改善箇所説明図

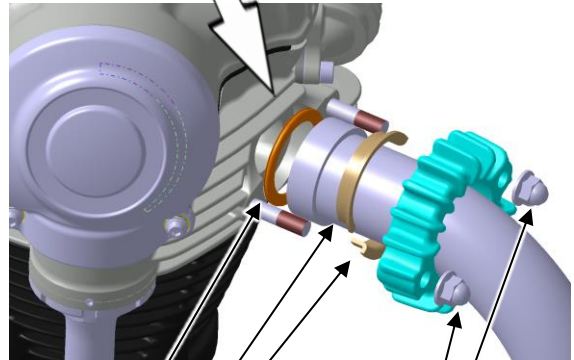
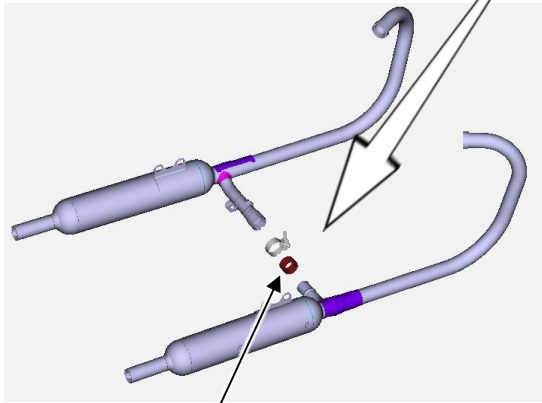
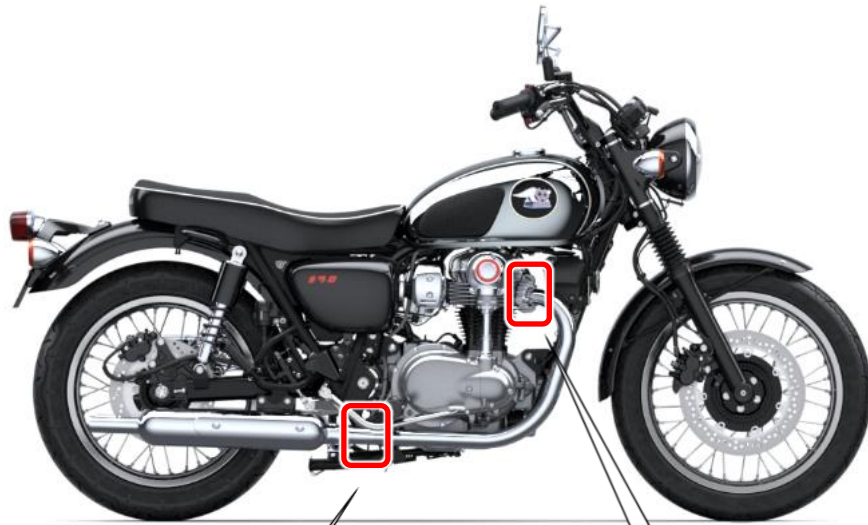
基準不適合発生箇所

車両組み立てにおいて、不適切なマフラの取り付け手順により、エキゾーストパイプの固定が不完全なものがある。そのため、走行中、エキゾーストパイプホルダ固定用ナットに緩みが発生し、最悪の場合、当該ナット及びエキゾーストパイプ固定用カラーが脱落し他の交通の妨げとなるおそれがある。

全車両、エキゾーストパイプホルダ・ガスケット、エキゾーストパイプコネクティング・ガスケット及びカラーを新品に交換し、適切な方法でマフラを取り付ける。

識別：改善済車両には、車台後方（シートアッシュ下）のフレームに白色ペイントを塗布する。
